### ITINERARIO NAPOLI – BARI RADDOPPIO TRATTA CANCELLO-BENEVENTO II LOTTO FUNZIONALE FRASSO TELESINO – VITULANO 1° LOTTO FUNZIONALE FRASSO TELESINO- TELESE

Relazione Tecnica Perizia Differenziale

VARIANTE NV09B (stabilizzazione frane) - Ordinanza 36

Figura 12: Vista planimetrica degli interventi di messa in sicurezza della strada NV09.

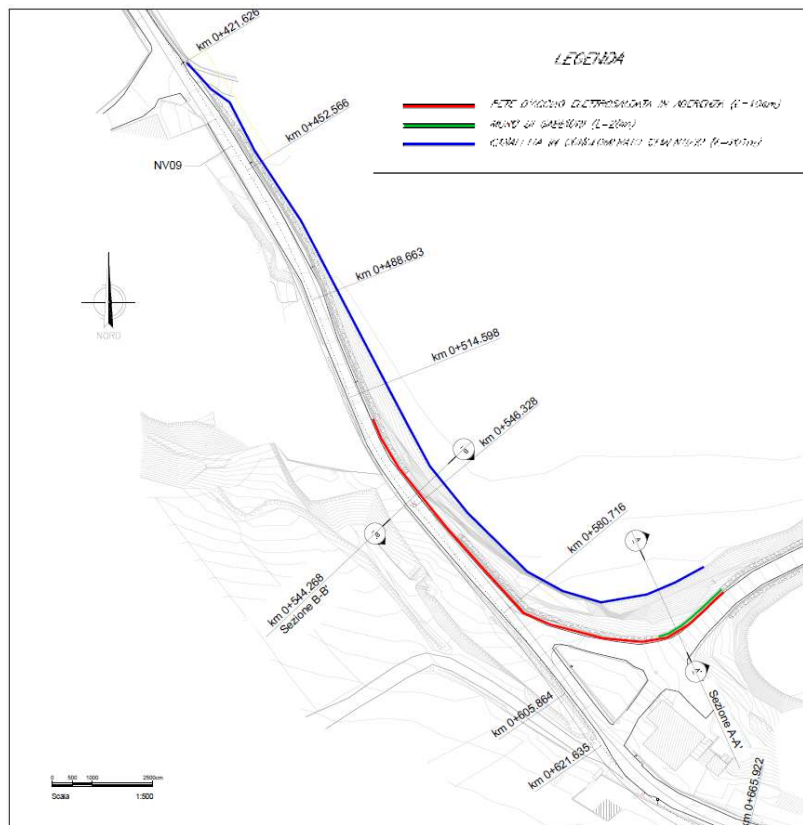
Per la messa in sicurezza della strada NV09 (lato di monte ed area 1) si sono adottate tre tipologie d'intervento, come dettagliato in Tabella 1 e mostrato in Figura 12.

Intervento 1 (linea blu)	Regimazione delle acque superficiali con canalette aperte, realizzata con tegoloni prefabbricati in conglomerato cementizio
Intervento 2 (linea rossa)	<ul style="list-style-type: none"> <li>a) Riprofilatura della scarpata e disaggio dei blocchi instabili, specialmente in corrispondenza dei settori strapiombanti;</li> <li>b) Posizionamento di una rete d'acciaio elettrosaldata in aderenza, maglia esagonale a doppia torsione tipo 8x10cm (<math>\phi=3.0\text{mm}</math>, <math>w=1.750\text{kg/m}^2</math>) in modo da trattenere e arginare il distacco di blocchi di modeste dimensioni (&lt;30 cm max)</li> <li>c) Fissaggio della rete con barre di ancoraggio ad aderenza migliorata, acciaio tipo B450C, maglia 2x2m, L=1.5m (intermedi) - 3.0m (in sommità)</li> </ul>
Intervento 3 (linea verde)	<p>Completamento delle gabbionate a protezione della sede stradale, tramite:</p> <ul style="list-style-type: none"> <li>a) gabbioni h=1m, base=1-1.5m, maglia tipo 6x8cm a doppia torsione, filo d'acciaio trafilato galvanizzato (<math>\phi=2.7\text{mm}</math>)</li> <li>b) Geotessile tipo TERRAM 1000 (o equivalente)</li> <li>c) Pietrame grezzo di riempimento (&gt;1.5-2 x dimensione maglia)</li> <li>d) Tubo di drenaggio microfessurato in resina (PVC)</li> </ul>

Figura 13: Intervento #1 e #3 – Sezione A-A

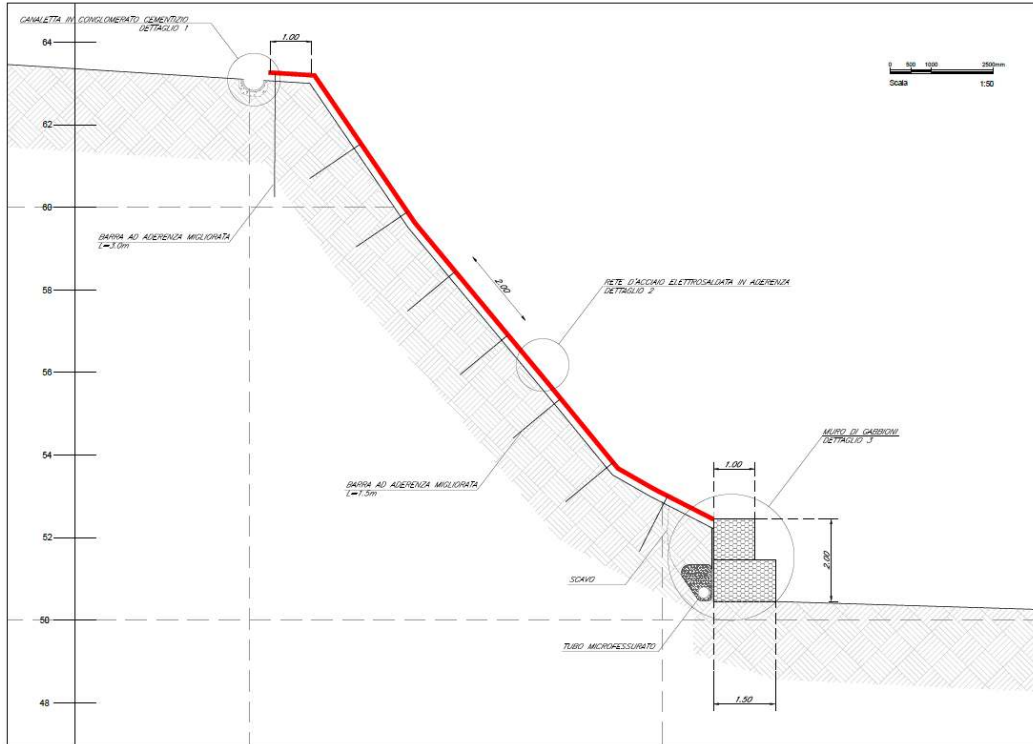
Gli interventi #1 e #3 saranno localizzati nella zona corrispondente all' intersezione della NV09 con la viabilità a valle (Figura 13). Gli interventi #1 e #2 saranno realizzati lungo tutto il versante (lato monte), Figura 14.
